安全パトロール

巡視日：2021年12月23日(木)

現場名：高良 様 住宅兼共同住宅新築工事
建設地：那覇市金城
規模：WRC造2階建て
代理人：玉城 真人

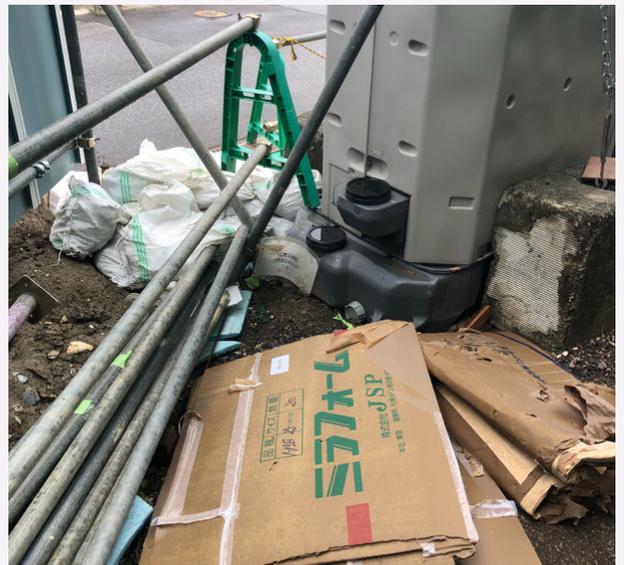
- 管理体制について
 - 現地KY活動の記入用紙なし
 - シート看板掲示なし
 - 第三者の立入禁止措置要
- 整理整頓、清掃状況について
 - 不要材の撤去
- 墜落転落について
 - 屋上への渡り橋設置なし
 - 末端部の転落防止対策要
 - 巾木の復旧
- 近隣への配慮について
 - 仮設トイレの悪臭あり
(要汲取り清掃)

現場名：砂邊孝洋・千夏 様 住宅新築工事
建設地：南城市高平
規模：WRC造1階建て
代理人：親富祖 明

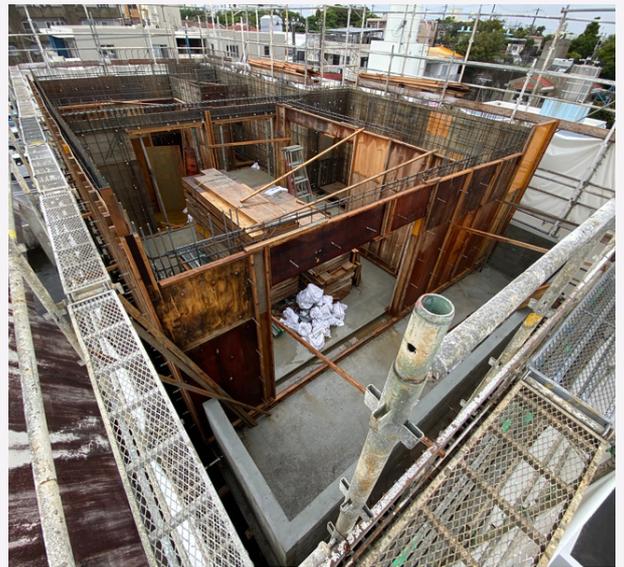
- 管理体制について
 - 現地KY活動の記入用紙なし
 - 第三者の立入禁止措置なし
 - 週間工程表の記載なし
- 整理整頓について
 - 脚立、足場板、不要資材等の片付け
 - 産業廃棄物の分別がされていない
 - 差し筋の安全対策が未
 - 洗い場（窯場）の設置要
- 墜落転落について
 - 屋上への渡り橋の設置なし
 - 中棧の取付け後、未復旧
 - シート看板の紐切れ、めくれあり
- 車両系・機械系について
 - 溶接機の使用方法注意
- 近隣への配慮について
 - 側溝の養生が未

現場名：高平尚・榮子 様 貸住宅新築工事

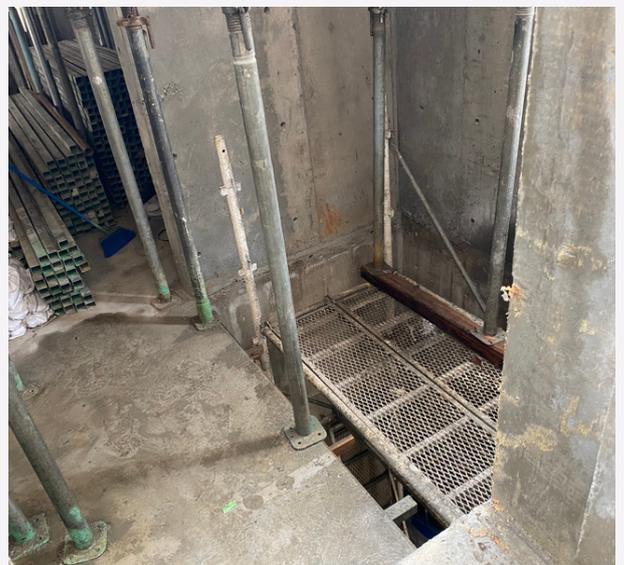
→ 吹き抜け部分に注意喚起表示要

→ 産業廃棄物の分別表示要

→ 足場最上段ストッパーの不備あり

→ 足場上で仮設電柱からの感電の恐れあり

現場名：レイゴ・アントニー 様 二世帯住宅新築工事

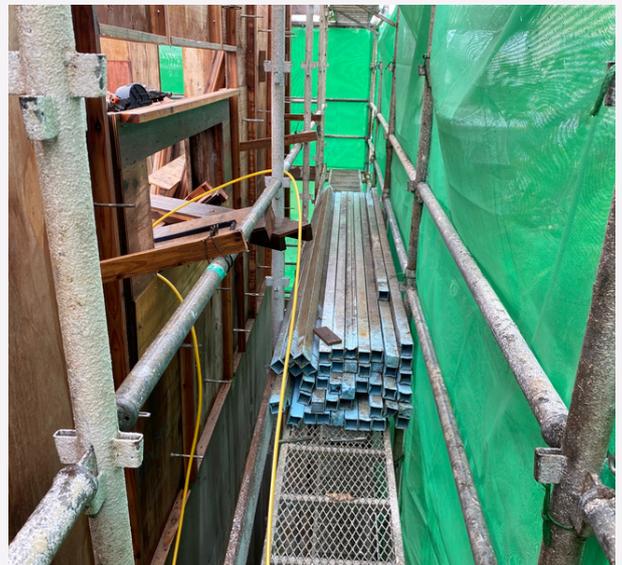
- 管理体制について
 - 現地KY活動の未実施
 - 社旗・安全旗の未掲揚
 - 第三者の立入禁止措置要
- 整理整頓について
 - 足場上の不要材を早急に片付け要
(風が強い為、資材の落下事故の恐れあり)
- 墜落転落について
 - 足場手摺り、筋交い、中棧、巾木等の一部不備あり
 - シート看板の張りが無い
 - 型枠解体後に壁繋ぎを復旧する事
- 車両系・機械系について
 - 電気コード類が地面を這っている
- 近隣への配慮について
 - 打設前などの挨拶告知をする事
 - 側溝の養生がされていない
